**Nasz znak: BZP-S.271.61.5.2020.MK**

**Znak sprawy: BZP/43/20**

**Dotyczy: postępowania prowadzonego w trybie przetargu nieograniczonego na:  
„Budowę schroniska dla zwierząt bezdomnych w Szczecinie przy ul. Południowej”**

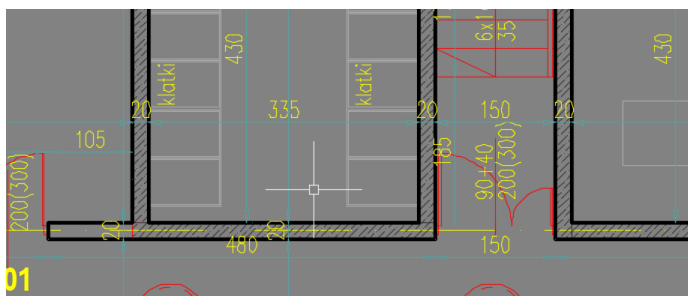
27. Proszę o wyjaśnienie czego dotyczy zapis „palisada lub gabion oparcie schodów” wg rys. A02 – widoczne za osią 9 na wysokości pom. C.17,

Odp. Zapis dotyczy wykonania ścian jako palisady betonowej lub ścianki gabionowej wraz z wykonaniem schodów terenowych opartych na palisadzie betonowej, płaszczyzny poziome wykonane z płyty betonowej 40/40.

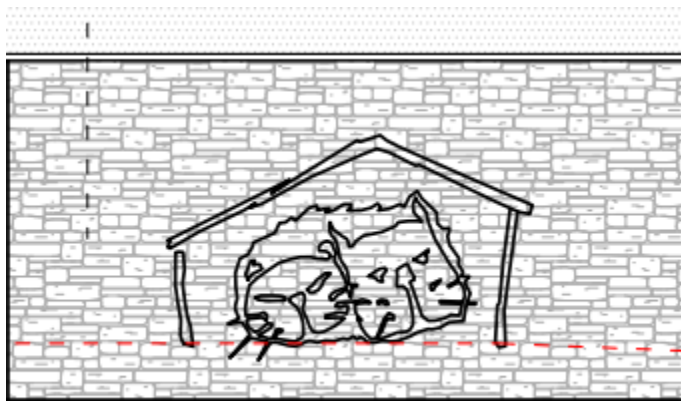
38. W dokumentacji zawarto informację, że część świetlików dachowych otwierana będzie elektrycznie. Rzut dachu i zestawienie ślusarki nie wyjaśniają, ile i które ze świetlików mają być w ten sposób sterowane. Proszę o wyjaśnienie /uzupełnienie owych informacji.

Odp. Wszystkie świetliki zgodnie z PW są stałe / nieotwieralne . Świetliki te spełniają jedynie rolę doświetlenia pomieszczeń

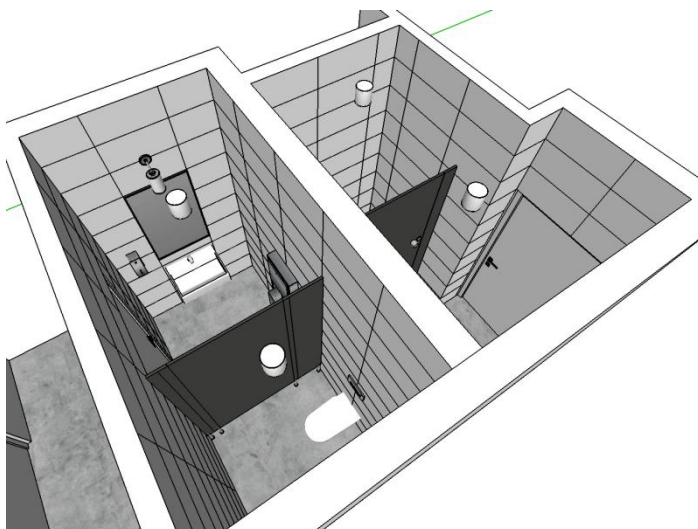
52. Rys. A.17 – czy elementy wymienione na rysunku w Holu wejściowym „recepja sklejka + HPL, ściana fronty MDF Kolor, siedzisko biały HPL nad siedziskiem lustro, szafa sklejka, szafa MDF kolor” wchodzi w zakres Przedmiotu postępowania ?,

Odp. Wyposażenie w meble poza boksami dla zwierząt jest poza zakresem przedmiotu zamówienia.

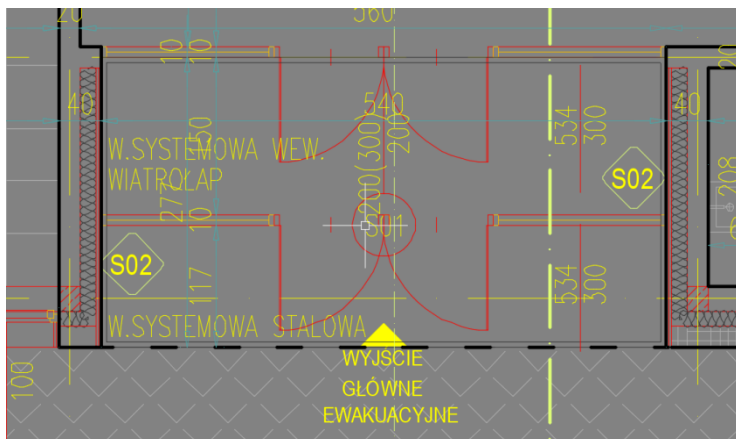
91. Proszę o udostępnienie rysunków dla drzwi zewnętrznych w osi 3 pawilonu A (pom. A23).

Odp. Należy dodać do zestawienia stolarki drzwi aluminiowe dwuskrzydłowe o wymiarach 130x210 o współczynniku przenikania ciepła jak dla pozostałej ślusarki aluminiowej, pełne w kolorze grafitowym szt.1.

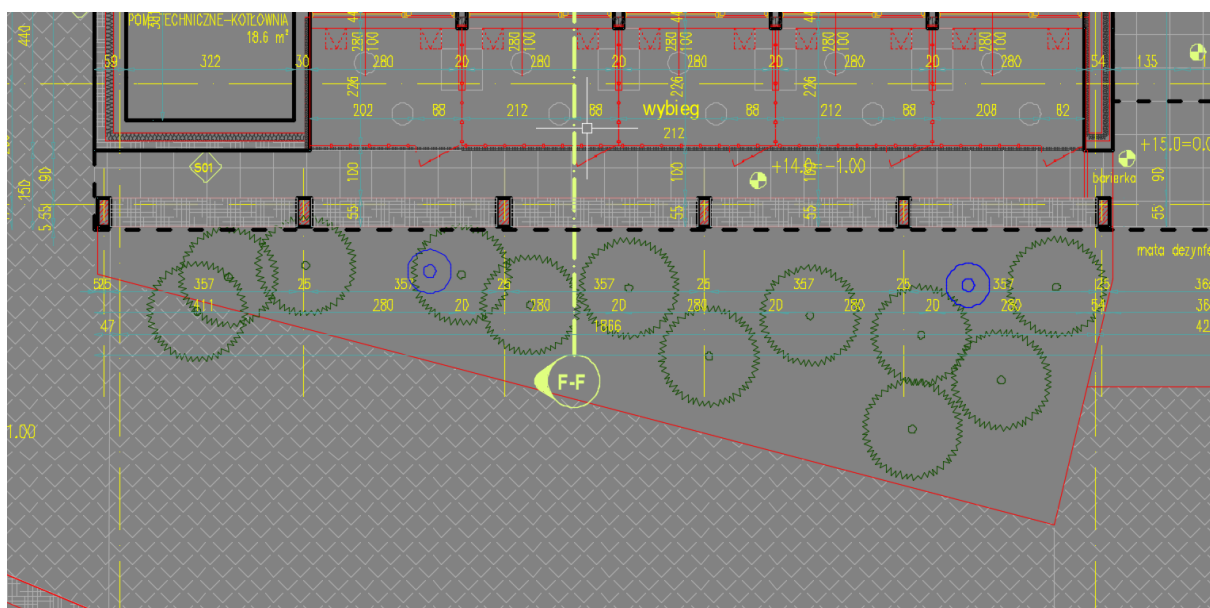
108. W nawiązaniu do pytania powyżej proszę o informację jaka jest wysokość ścian gabionowych w osi A/8-9, czy analogicznie jak w segmencie B.

Odp. Pomiędzy słupami należy wyłożyć mur gabionowy, którego wysokość wynosi 1m nad posadzkę, załączono do opracowania schemat lokalizacji gabionów wraz z detalem wykonania rysunek Na02.

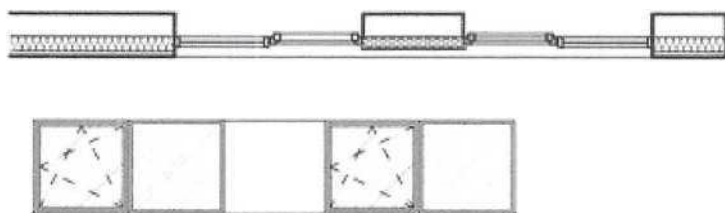
142. Proszę o informację, dotyczącą zapisu na rysunkach poglądowych „wyjście ewakuacyjne”. Czy w tym miejscu należy zastosować klamkę Antypanik, jeżeli tak to czy na skrzydle czynnym czy też na obu skrzydłach?

Odp. Nie ma wymagania jeśli chodzi o drzwi antypaniczne, wyjście poprzez zwykły uchwyt lub antabę.

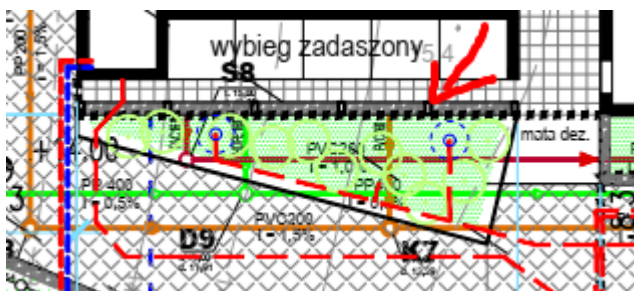
143. Proszę o informację, dotyczącą montażu stolarki okiennej. Na rzutach poglądowych jest pokazany montaż w warstwie izolacji czyli na konsolach czy tak ma być czy ma odbyć się

montaż w warstwie muru?

Odp. Należy dążyć do montażu jako ciągłej izolacji czyli w warstwie ocieplenia. Na rysunkach rzutów przedstawiono schematycznie linię montażu okien w linii warstwy ocieplenia, zgodnie z detalem należy zamontować ją w linii ocieplenia ścian. Zamawiający dopuszcza również montaż stolarki w warstwie konstrukcyjnej ściany w wewnętrznej linii ocieplenia ścian.

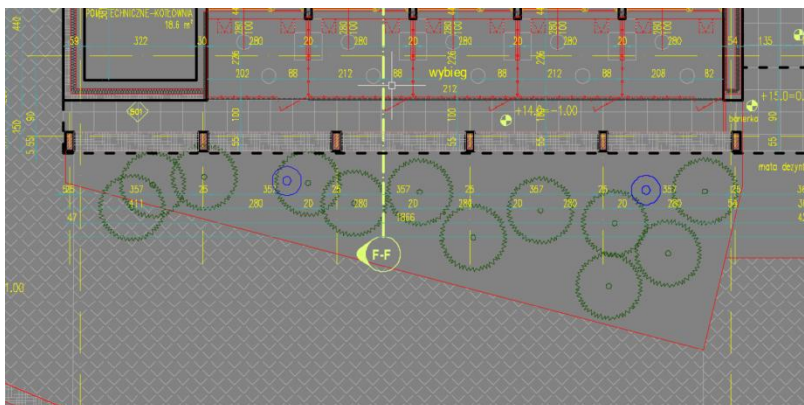
Natomiast na planie drogowym pw\_d1 ściany gabionów należy już wykonać na 3 ścianach rys poniżej :

Zatem, która wersja wykonania gabionów jest właściwa?

Odp. Zrezygnowano z gabionu poza częścią gdzie będą słupy konstrukcji budynku z uwagi na kolizję z studzienkami, należy wykonać zgodnie z rzutem architektury.
